补充修改通知及答疑纪要

华侨大学石结构房屋加固和修缮工程(教师周转房南区 10-13#楼、学生宿舍 4、5、9#楼、外语楼、外国专家楼)(重新招标)(招标项目编号:泉建招字[2025]123号),现发布补充修改通知及答疑纪要如下:

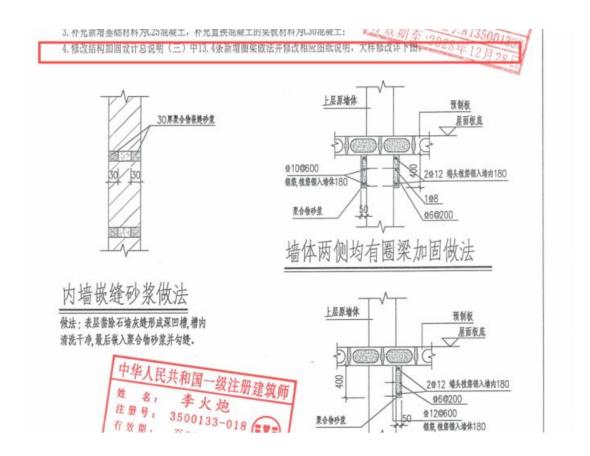
8、疑问 8: 4 号楼,加固图纸 S-1-01,外侧墙体采用砂浆嵌缝后做砼板墙加固,清单内工作内容只表述清缝、没标注嵌缝,是否漏项、控制价是否调增。

附注: 1. "——"表示墙体先进行嵌缝砂浆加固后采用钢筋混凝土面层加固,大样详SMO4 13.6。

答疑: 详见图纸编号 S-1-X01(设计修改通知单),已取消外侧面板墙嵌缝做法。
